TRAIN DE LA RHUNE REEMPLACEMENT DES COMPOSANTS DE LA VOIE METRIQUE A CREMAILLERE ET INTERVENTION SUR LES OUVRAGES D'ART

**Dossier de Demande de dérogation
au titre de l'article L 411-2 du Code de
l'Environnement
traitant des espèces de faune et de flore protégées**

**MEMOIRE EN REPONSE A L'AVIS DU CSRPN
NOUVELLE-AQUITAINE DU 25 MAI 2021**

Carte n° 1 : Planification des opérations d'héliportage

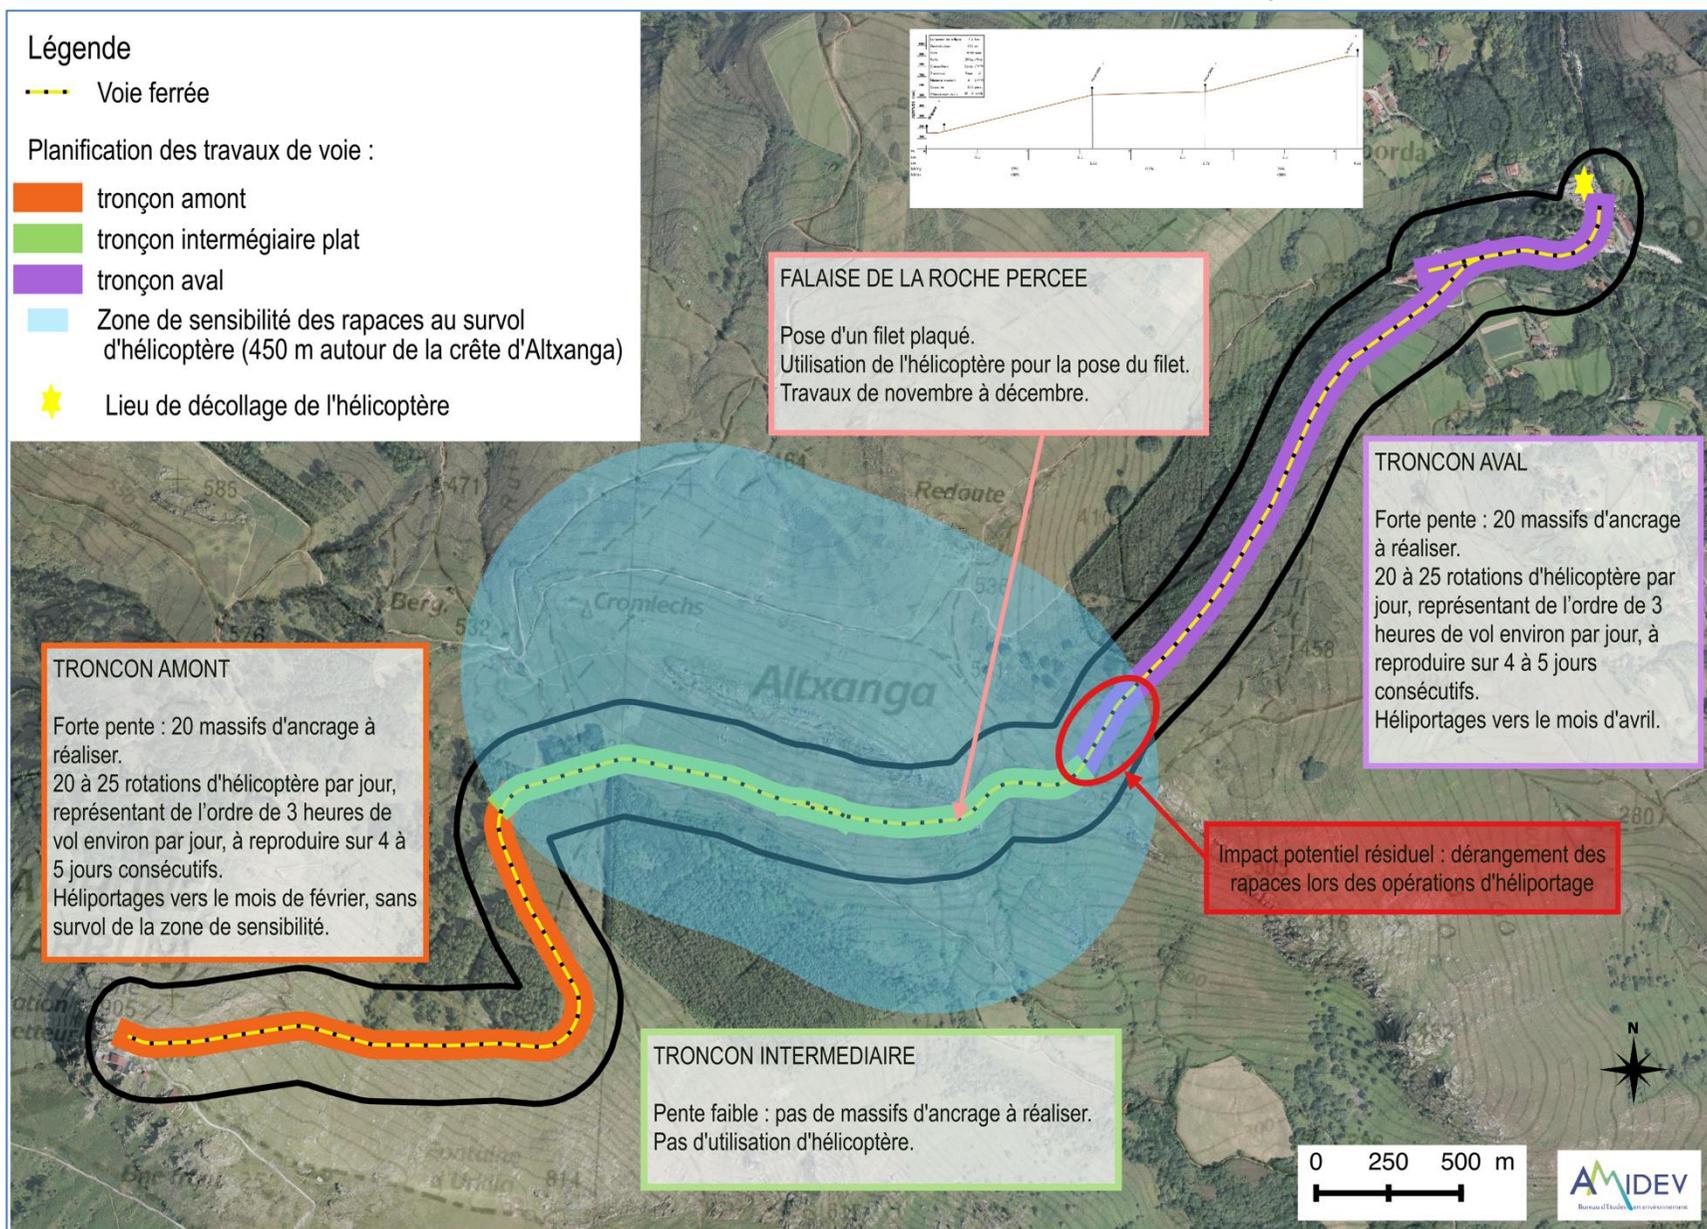
Avis CSRPN : Les opérations d'hélicoptage devront avoir lieu si possible de septembre à décembre, en tout cas hors de période de nidification des rapaces rupestres et à l'écart du site d'Alxanga.

Avis CSRPN / autre remarque : Pourquoi les inventaires se sont-ils limités aux abords proches (150 m de part et d'autre de la voie) et n'ont pas concerné le site rupestre proche d'Altxanga : site de reproduction potentiel du grand Corbeau, du Faucon pèlerin, du Vautour fauve et Percnoptère d'Égypte ?

L'analyse des impacts sur ce groupe d'oiseaux sensible aux héliportages a été complétée par les éléments présentés ci-dessous. Les modalités de travaux ont été précisées en prenant en compte cette sensibilité et afin de limiter le dérangement de ces espèces. Il a été notamment défini, au regard des recommandations du CSRPN, une zone de sensibilité potentielle importante sur un périmètre de 450 m autour de la crête d'Altxanga (cf. carte ci-après).

Les travaux devraient être conduits de l'amont à l'aval en 3 phases, selon une découpe du linéaire de voie en 3 tronçons : tronçon amont, tronçon intermédiaire, tronçon aval (cf. carte ci-après). Les héliportages seront concentrés dans le temps puisque réalisés au terme d'une phase de travaux, à l'issue des premières opérations de démontage et remontage des éléments de la voie, pour chaque tronçon.

- Ainsi, les opérations d'héliportage devraient intervenir au mois de décembre pour le tronçon amont ; ce qui permet d'éviter la période de reproduction de plus haute sensibilité. Cependant, il peut être aussi prescrit que l'hélicoptère ne survole pas la zone de sensibilité retenue autour de la crête d'Altxanga. Pour ce tronçon, une vingtaine de massifs d'ancrage sont à réaliser, demandant de l'ordre de 5 rotations d'hélicoptère par massif, pour un total de 4 à 5 massifs réalisables par jour. Ceci représente un total de 3 heures de vol environ par jour, pour 20 à 25 rotations par jour, à reproduire sur 4 à 5 jours consécutifs.

- Le tronçon intermédiaire plat ne fait pas l'objet d'héliportage.
- Pour le tronçon aval, l'utilisation de l'hélicoptère devrait avoir lieu vers le mois d'avril, donc en période de reproduction potentielle. Cependant, l'hélicoptère partant du Col de Saint-Ignace ne devrait pas survoler la zone de sensibilité retenue, hormis pour un linéaire d'environ 190 m de voie en marge de cette zone de sensibilité. Au niveau de ce tronçon, une vingtaine de massifs sont également envisagés selon les mêmes modalités que pour le tronçon amont, c'est-à-dire 20 à 25 rotations par jour, représentant de l'ordre de 3 heures de vol environ par jour, à reproduire sur 4 à 5 jours consécutifs.

L'hélicoptère sera utilisé pour la mise en place du filet plaqué au droit de la falaise de la roche percée, à proximité de la crête d'Altxanga.

Ces travaux sont prévus sur les mois de novembre et décembre, de manière à se réaliser en dehors de la période de plus forte sensibilité.

Carte n° 2 : Actualisation des mesures de réouverture des milieux en faveur de *Daboecia cantabrica* et *Glandora prostrata*, partie haute

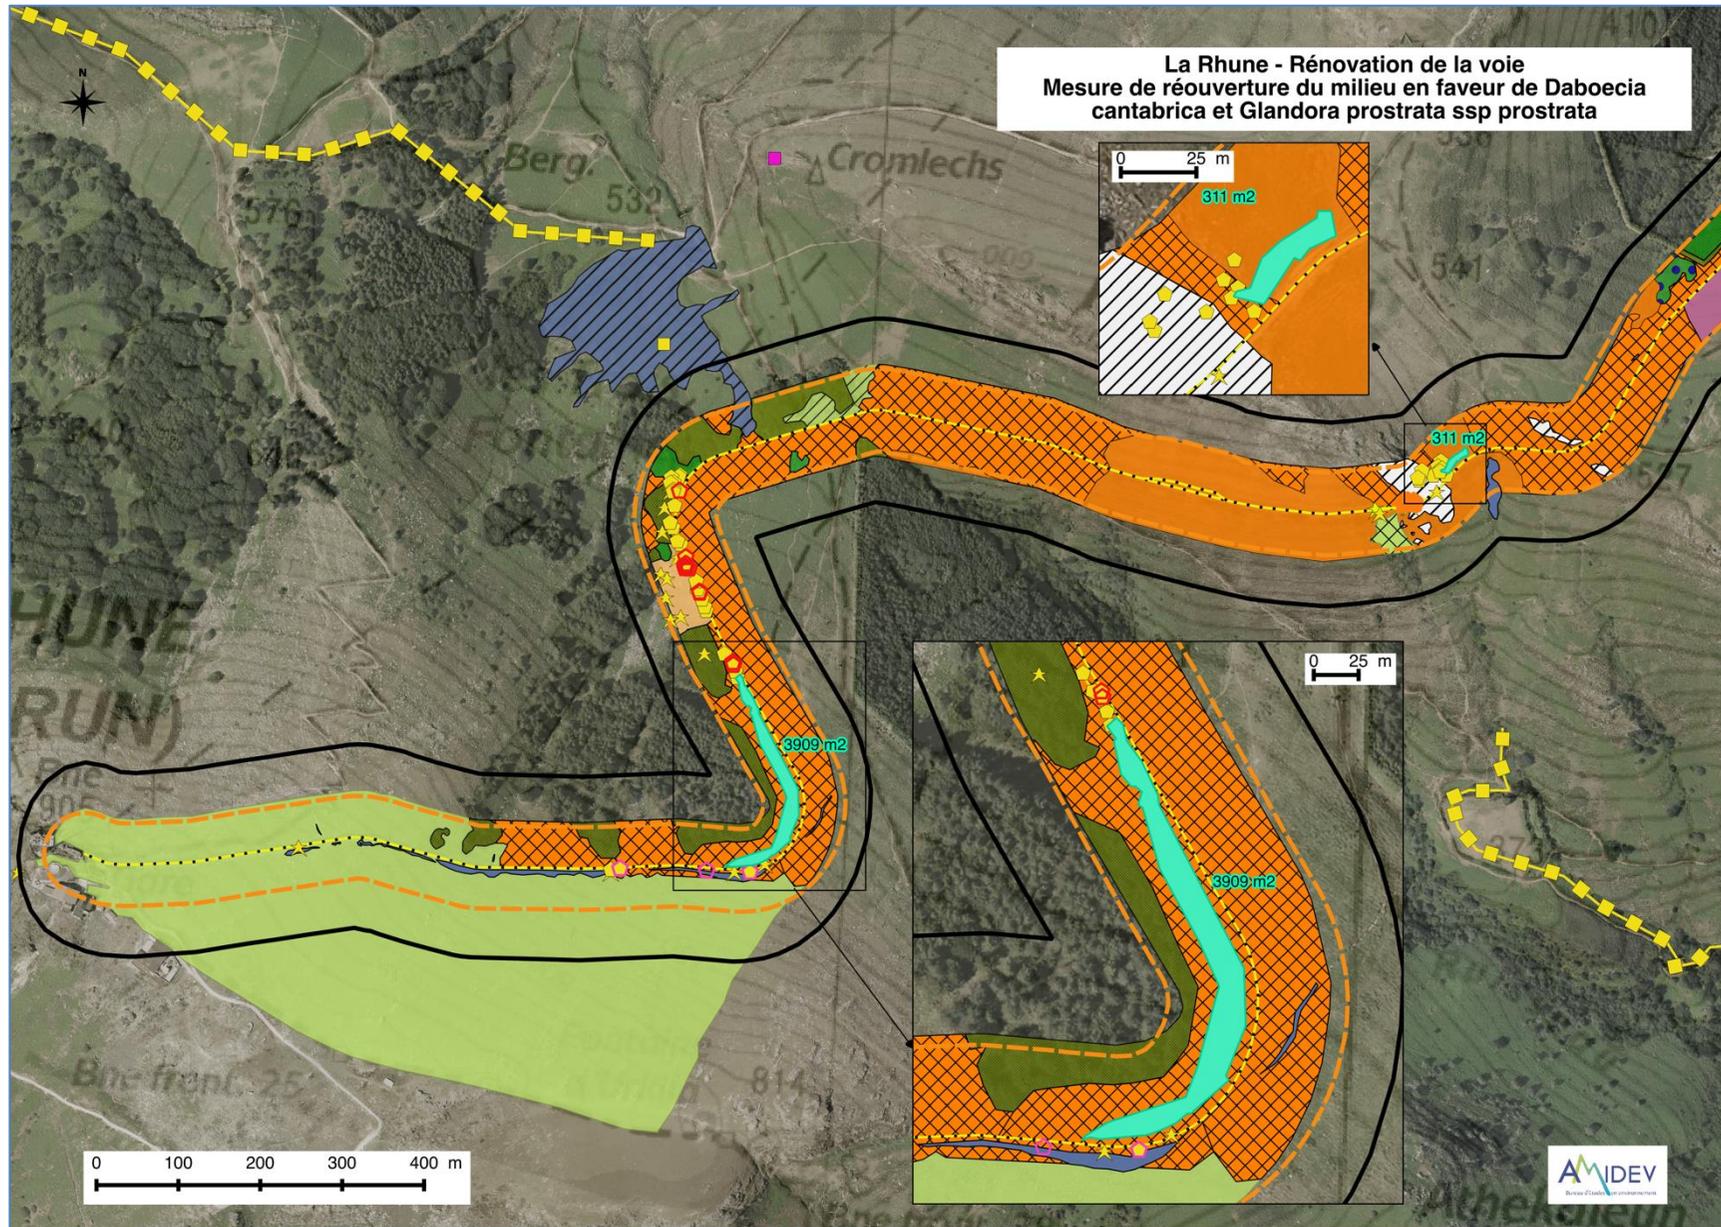
Avis CSRPN : La durée des engagements des mesures conservatoires et de compensation doit être d'au moins de 30 ans ; celles-ci doivent être mieux précisées, mieux localisées et évaluées dans le temps ; une parcelle d'un seul tenant serait à ajouter aux MC dans les secteurs à réouvrir, débroussailler.

Concernant la mesure de réouverture de milieux en faveur de *Daboecia cantabrica* et *Glandora prostrata*, les secteurs proposés ont été affinés lors d'une visite sur le terrain. De plus, le principe de secteurs d'un seul tenant a été recherché, pour proposer les secteurs présentés dans la carte ci-après.
